SWAG 30 94 0308

odgovara za tipove vozila:
Audi, VW, Seat i Škoda 1,6 TDI i
2,0 TDI motori sa common-rail
sistemom ubrizgavanja

Set klinastog remena

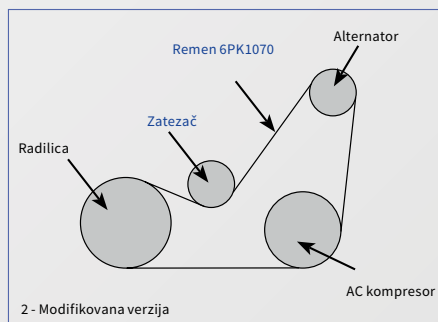
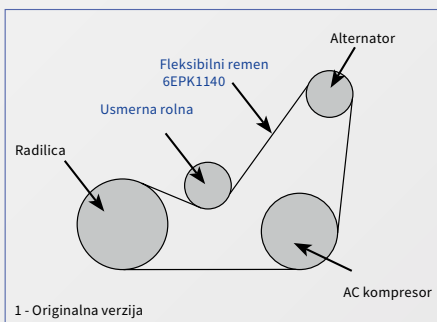
Fleksibilni klinasti remen 6EPK1140 za gore pomenute motore se više ne koristi, a novi remen 6PK1070 ne može se direktno ugraditi.

U originalnoj izvedbi, pomoćni agregati su dobijali pogon preko fleksibilnog remena i usmerne rolne (slika 1). Da bi se poboljšale karakteristike, proizvođač vozila je razvio novi sistem pogona.

Umesto sistema sa fleksibilnim remenom i usmernom rolnom u modifikovanoj verziji se koristi klinasti remen sa zatezačem (slika 2). Iz tog razloga, osim pojedinačnih komponenti, SWAG takođe nudi kompletan set klinastog remena (SWAG 30 94 0308), koji sadrži i vijke za montažu, kao i novi remen (SWAG 30 93 7533) i zatezač (SWAG 30 92 7618).
